仕様変更のご案内

φ22 フラッシュシルエットスイッチ CW シリーズ コントロールユニット

φ22 フラッシュ シルエット スイッチ CW シリーズ コントロールユニットの仕様変更についてご案内いたします。

①コンタクトブロック・a (NO) 接点の色の変更

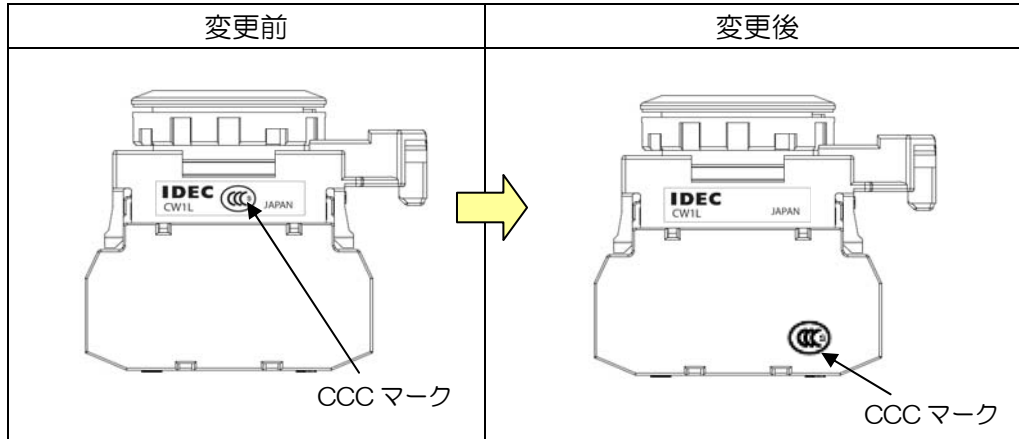
変更前	変更後	
青1色  形番：CW-E10	青と黒の組み合わせ  形番：YW-E10R	注：b (NC) 接点の色 (赤紫) は変更ありません。

※変更前後のコンタクトブロックを混在して使用しても問題ありません。

コンタクトブロックの表示変更

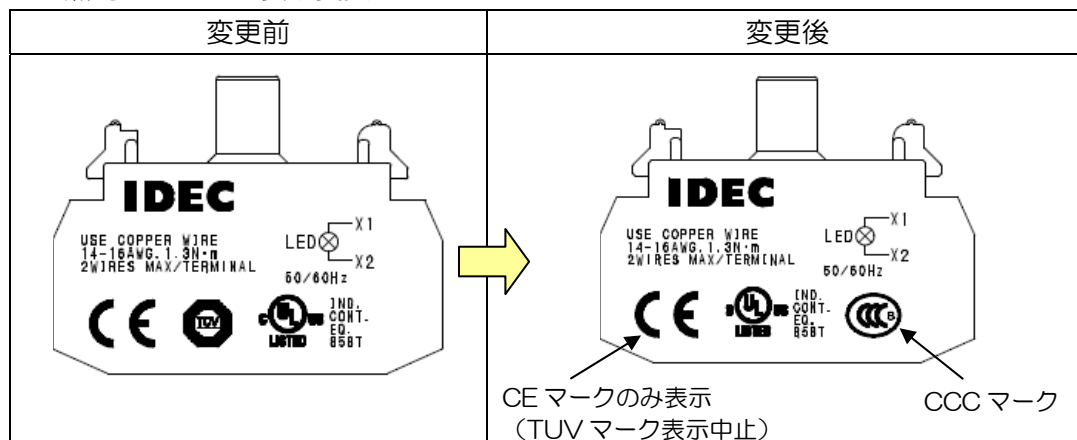
変更前	変更後
a (NO) 接点	<p>形番：CW-E10 (色：青)</p>	<p>形番：YW-E10R (色：青/黒)</p> <p>コンタクトブロックの形番変更</p> <p>シリーズ名・接点定格追加</p> <p>接点素子記号変更</p> <p>CE マークのみ表示 (TUV マーク表示中止)</p> <p>CCC マーク</p> <p>原産国</p>
b (NC) 接点	<p>形番：CW-E01 (色：赤紫)</p>	<p>形番：YW-E01 (色：赤紫)</p> <p>コンタクトブロックの形番変更</p> <p>シリーズ名・接点定格追加</p> <p>接点素子記号変更</p> <p>CE マークのみ表示 (TUV マーク表示中止)</p> <p>CCC マーク</p> <p>原産国</p>

識別表示

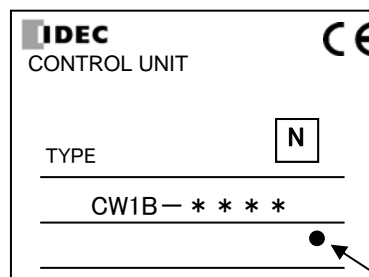
変更後の製品には、個装ケースの形番記載面の形番の右下部に「●」黒点の表示を行います。

<識別表示期間：2013年1月生産分まで>

「●」(黒点)
